WIM.271.1.14.2019.MS

Dotyczy: odpowiedzi na pytania Wykonawców dotyczące treści SIWZ.WIM.1.14.2019 pn.: „Budowa układu dróg rowerowych w celu umożliwienia dojazdu do węzła przesiadkowego przy ul. Dworcowej/Barlickiego w Świnoujściu.

Dot. Część nr I: Budowa drogi rowerowej wzdłuż ul. Jachtowej w Świnoujściu.

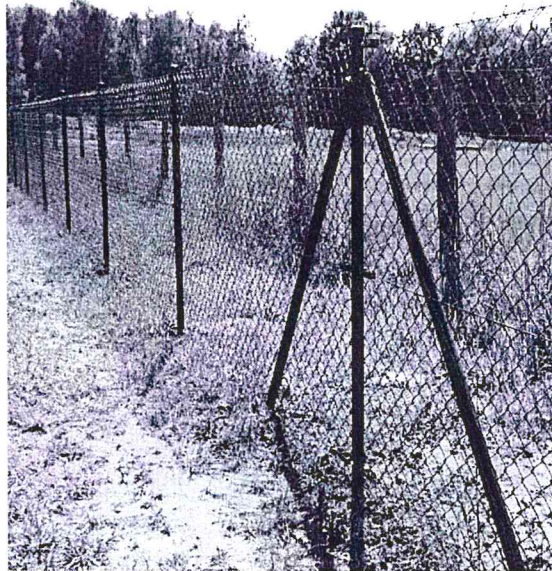
W przedmiarze pozycje 66 do 74 mówią o budowie ogrodzeń. W dokumentacji projektowej brak jakichkolwiek rysunków, wytycznych, opisu. Prosimy o uszczegółowienie pozycji i dodanie dokumentacji lub przykładów ogrodzeń jakie mają być wykonane (np. zdjęcia).

Załączam zdjęcie przykładowego ogrodzenia jakie ma być wykonane.

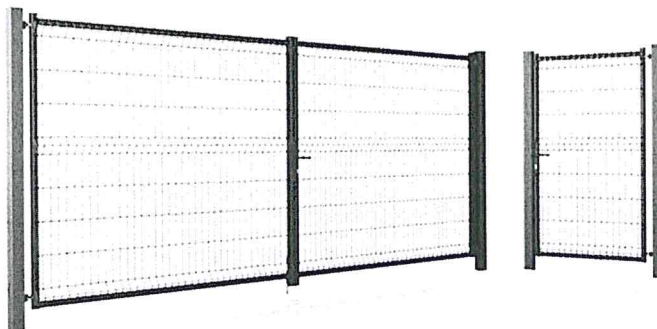
W pozycji 75 mowa jest o budowie bram wjazdowych. W dokumentacji projektowej brak jakichkolwiek rysunków, wytycznych, opisu. Prosimy o uszczegółowienie pozycji i dodanie dokumentacji lub przykładów bram jakie mają być wykonane (np. zdjęcia).

Załączam zdjęcie przykładowej bramy jaka ma być wykonana.

Przekrój przez element spowolnienia ruchu
- skala 1:50

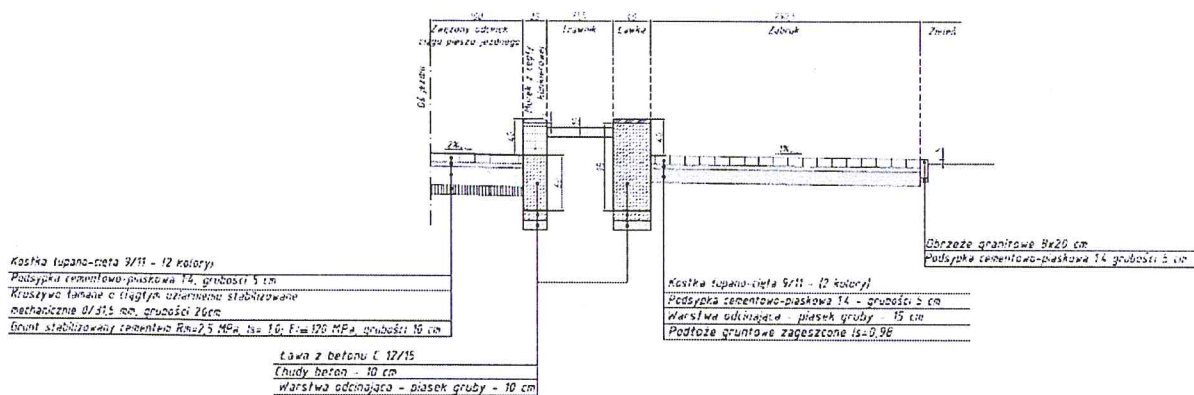
Na rysunku 4.4 pokazany jest element spowolnienia ruchu w postaci murka z klinkieru i ławki z wypełnieniem trawnikiem. Brak pozycji w TER. Czy ma być zakończony murek z klinkieru? Z czego ma być wykonana ławka? Z czego siedzisko?

Górną krawędź murka z klinkieru można wykończyć ceglami kształtowymi

Ławka materiał np. deski Lapacho/Sapeli o grubości 3,5 cm i szerokości 10 cm

Wzór ułożenia kostki tupano-ciętej na ciągu pieszo-jezdnym

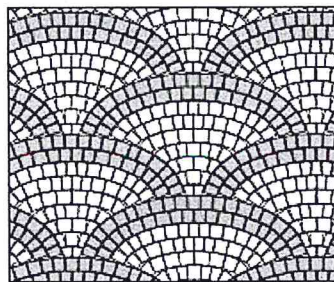
Przekrój D-D mówi o ciągu pieszo-jezdnym z kostki cięto-łupanej 9/11 dwa kolory. Wg przedmiaru materiał jest Inwestora. Prosimy o potwierdzenie czy materiał leży po stronie Inwestora, czy Inwestor jest w posiadaniu takiego materiału w odpowiedniej ilości i o dwóch kolorach. Wykonawca prosi o wyjaśnienie w jaki sposób ma być układana kostka? W jaki sposób łączyć dwa kolory?

Kostkę dostarcza Wykonawca. Pozycję zakresu rzeczowo-finansowego dotyczącą kostki uzupełniono pod nr 50A

Stosunek kolorystyczny wynosi:

- 53% kostki jasnej/ 1m²
- 47% kostki ciemnej/ 1m²
